Informe Consolidado de Solicitud de Aclaraciones, Rectificaciones y/o Ampliaciones al Estudio de Impacto Ambiental del proyecto “Parque Fotovoltaico y Sistema BESS Chanqueahue”

Nombre del Titular : GR Las Chinchillas SpA.
Nombre del Representante Legal : Rodrigo Javier Hernández Palma.
Dirección : Isidora Goyenechea 2800, Oficina 3702, piso 37, Edificio Titanium.
Comuna de Las Condes, Región Metropolitana de Santiago.

El presente Informe Consolidado de Solicitud de Aclaraciones, Rectificaciones o Ampliaciones (en adelante, “ICSARA”) al Estudio de Impacto Ambiental (en adelante, “EIA”) del proyecto “Parque Fotovoltaico y Sistema BESS Chanqueahue”, contiene las observaciones generadas en virtud de la revisión al EIA.

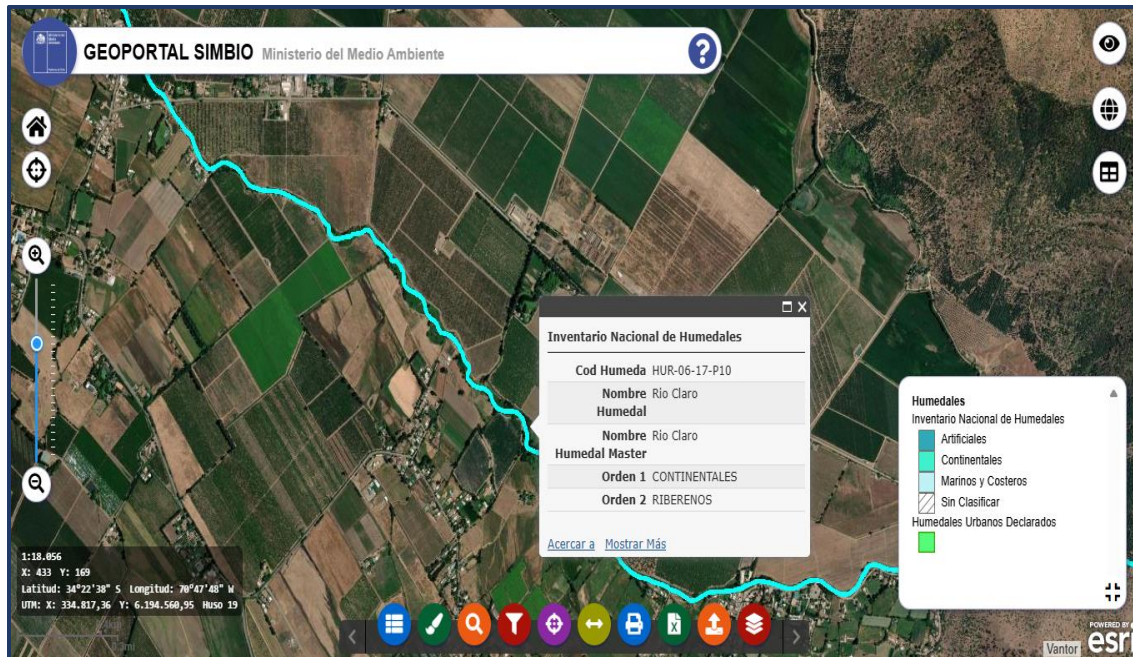
1.8. Se requiere al Titular ampliar información respecto a cómo el Proyecto ingresa por la tipología b) sub-literales b.1). y b.2). del artículo 3° del D.S. N°40/2012 y sus modificaciones posteriores, todas del Ministerio de Medio Ambiente (en adelante “MMA”) correspondiente al Reglamento del Sistema de Evaluación de Impacto Ambiental (en adelante “Reglamento del SEIA”), indicando los fundamentos del ingreso del Proyecto por estas tipologías, dado que en el numeral 1.4.4 “Tipología

Fuente: Figura 2 “PRI Río Claro y su relación con el Proyecto”, del Capítulo 12 “Relación con las políticas y planes evaluados estratégicamente” del EIA.

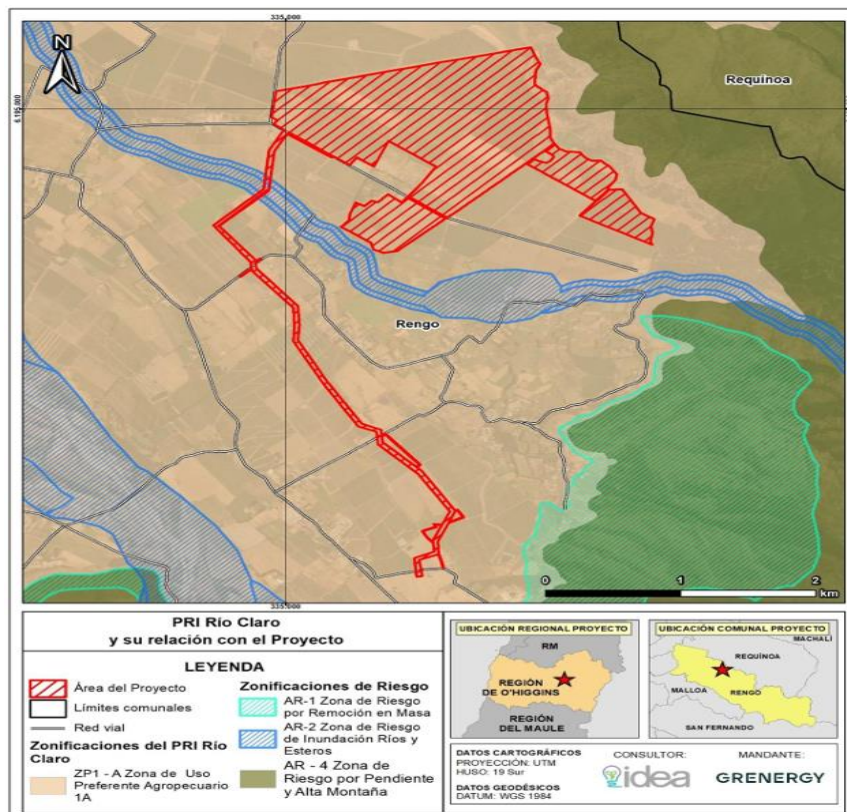
4.6. Respecto al estudio hidrológico presentado en el Anexo 3.4 del EIA, se solicita al Titular ampliar información analizando la aplicabilidad de lo indicado en el Artículo 2.1.17. de la Ordenanza General de Urbanismo y Construcciones (OGUC), y la pertinencia o no de la presentación de un estudio fundado de riesgo, elaborado por profesional especialista y aprobado por el organismo competente, que determine las acciones que deberán ejecutarse. Lo anterior, debido a que, de la relación del Proyecto con el Plan Regulador Intercomunal Río Claro, se identificó que el área del Proyecto se emplaza mayoritariamente en la Zona de Uso Preferentemente Agropecuario 1A (ZP1-A); sin embargo, una parte de la Línea de Alta Tensión proyectada se emplaza en la Zona de Riesgo de Inundación Ríos y Esteros (AR-2).
